Ředitelství silnic a dálnic ČR, IČO 65993390, Na Pankráci 546/56, 140 00 Praha 4,
které zastupuje PRAGOPROJEKT, a.s., IČO 45272387, K Ryšánce 1668/16, 147 54 Praha 4,

Věc: ODUVODNĚNÍ ODVOLÁNÍ PROTI ROZHODNUTÍ O UMÍSTĚNÍ STAVBY SILNICE I/20 ČESKÉ BUDĚJOVICE, SEVERNÍ SPOJKA

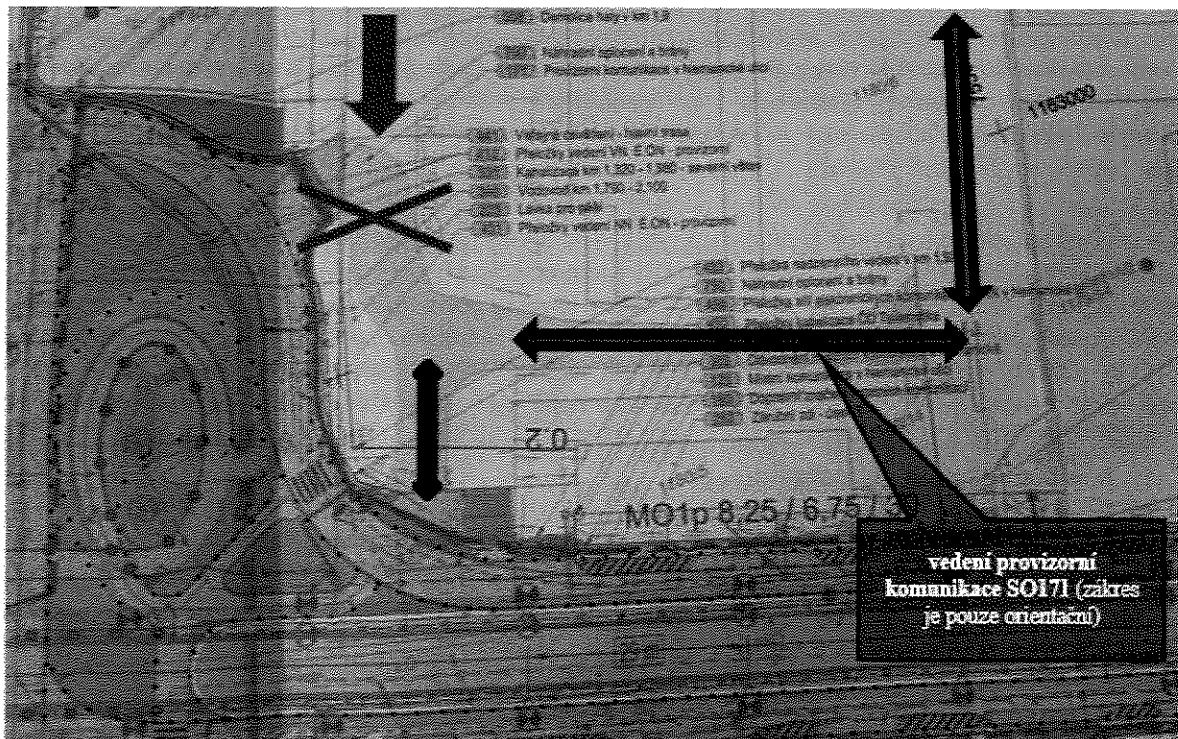
Odvolatel se dále odvolává a žádá úpravu projektové dokumentace týkající se vedení provizorní komunikace v Nemanické ulici SO 171, tak, aby využívala pouze jednoho výjezdu/vjezdu (dle situačního obrázku níže) z areálu ČP a její průběh byl rádně oddělen oplocením od areálu ČP, viz situační obrázek níže.
